**INFORME Y PROPUESTA DE LA MODIFICACIÓN N.º 1 DEL
CONTRATO N.º 112/2020 “PROYECTO Y OBRA DE LA NUEVA
ETAP EN COLMENAR VIEJO. FASE I”.**

**MODIFICACIÓN N.º1. UNIDADES DE OBRA MOD01_PC001 A
MOD01_PC140**

Área: Construcción de Tratamiento y Regulación

Ilustración 1. Comparación plataformas

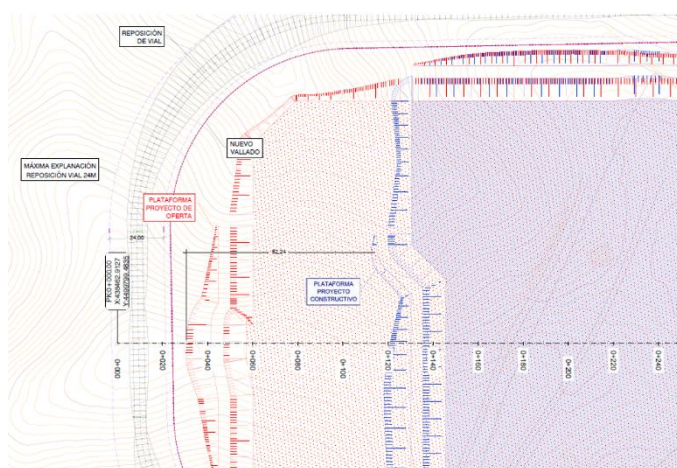
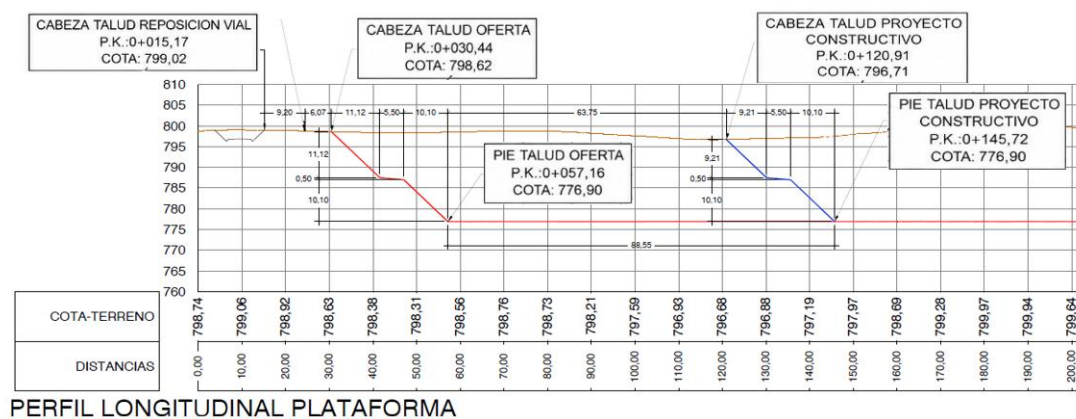
Tal y como se ha comentado anteriormente, se ha modificado la planta general, de modo que la superficie de la plataforma a excavar difiere de la inicialmente prevista. Como resultado de ello, se ha reducido la línea de pie de talud norte, siendo menor tanto la superficie de plataforma necesaria como el volumen de excavación asociado.

Ilustración 2. Planta de los decantadores lamelares de la oferta/pliego, zona de reducción de relleno (indicado en líneas discontinuas color magenta)

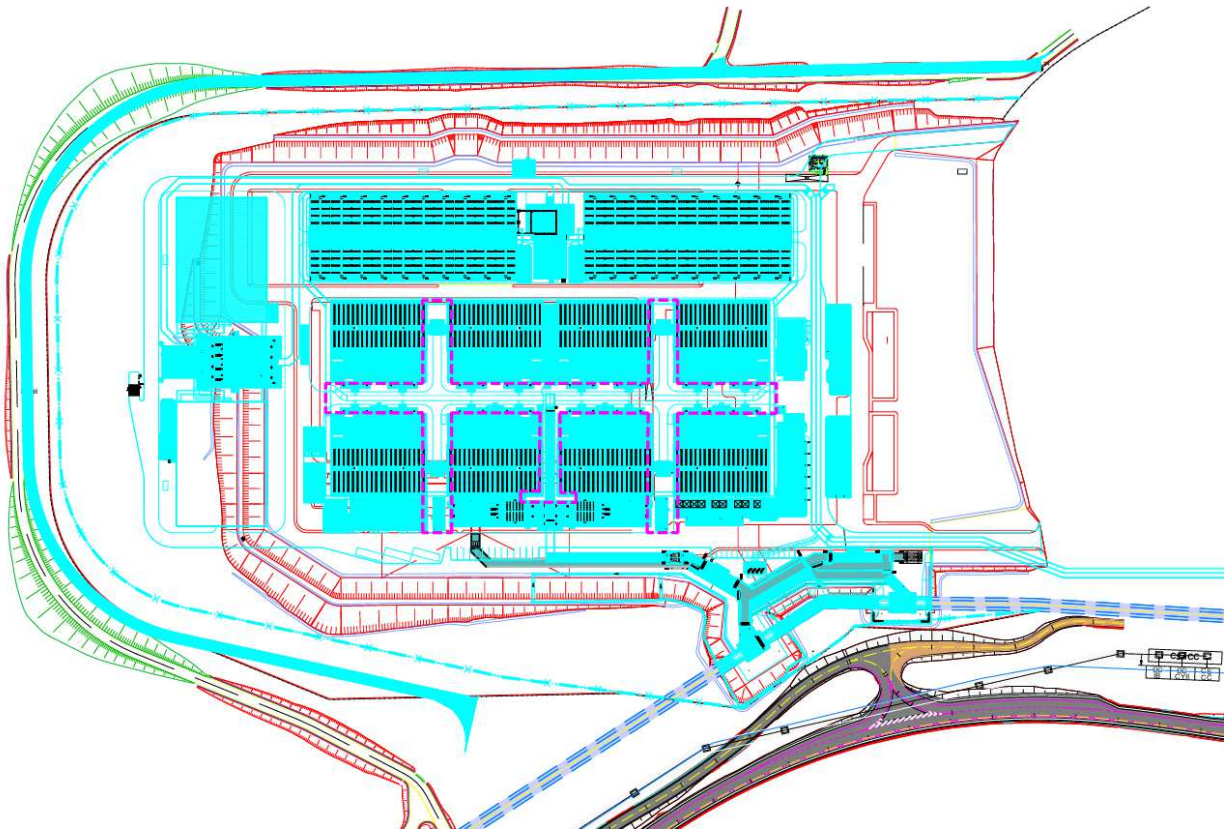
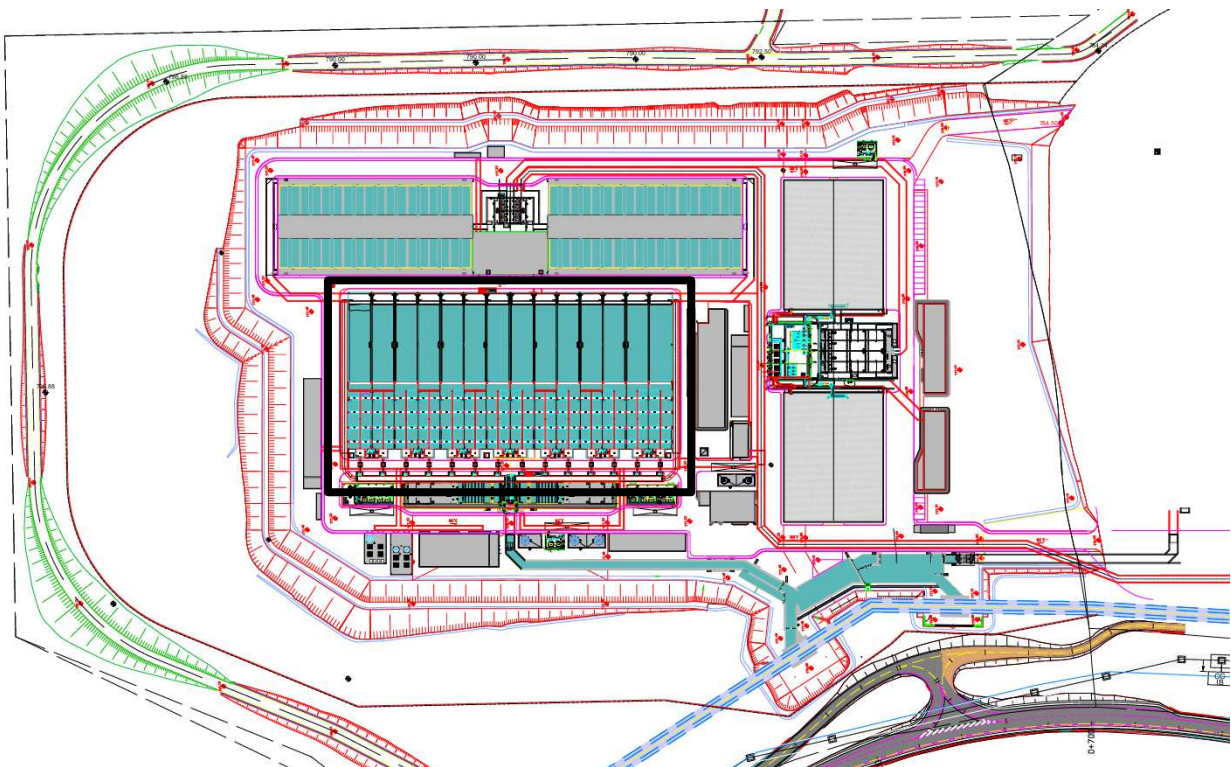
Por otro lado, y como también se ha comentado, el cambio de los decantadores ha supuesto un importante ahorro en rellenos al desaparecer los espacios intermedios entre ellos.

Todo ello da lugar a un balance global del movimiento de tierras caracterizado por una reducción de las necesidades de excavación y de relleno. La reducción concreta que se ha producido es de 151.683 m³ en excavación y de 175.185 m³ en rellenos. Y, aunque a priori pueda parecer paradójico, eso supone un pequeño incremento de gestión de residuos puesto que lo que disminuye por la menor excavación es menos que lo que se puede reaprovechar internamente dado que los rellenos se reducen en mayor cantidad.
